Odpowiedzi na zapytania wykonawców

Dotyczy: Rozbudowa i nadbudowa Publicznego Przedszkola w Kaczorach

ZP.271.1.2023

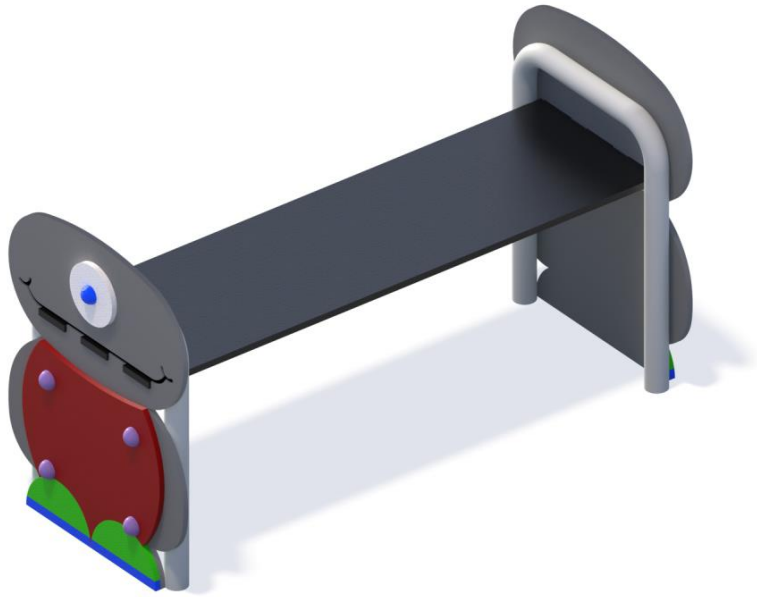
Proszę o dołączenie przykładowych zdjęć urządzeń zabawowych, pozwoli to precyzyjniej wycenić urządzenia, takich jakich oczekuje zamawiający.

Odpowiedź:
